根据2025年6月20日方案设计审查意见，本次委托测量单位对汀溪线与交叉口现状标高进行补充测量。测量结果如下：直别公路交叉口**东侧搭接沥青长度为24.08m**，**搭接处纵坡为5.44%**；直别公路交叉口**西侧搭接沥青长度为38m**，**搭接处纵坡为1.85%**。

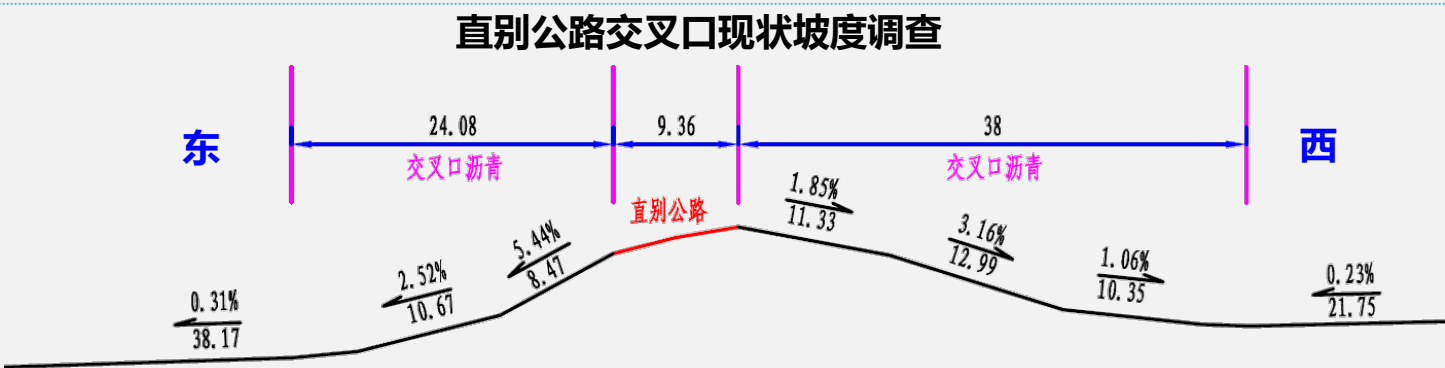
现状交叉口东侧纵坡为5.44%，不满足规范要求；现状交叉口西侧纵坡为1.85%，满足规范要求；本次对直别公路交叉口东侧纵断面进行优化。

本次对直别公路交叉口东侧纵断面进行优化，改造长度约40m，改造后纵坡为2.0%，最大抬高高度28.2cm。
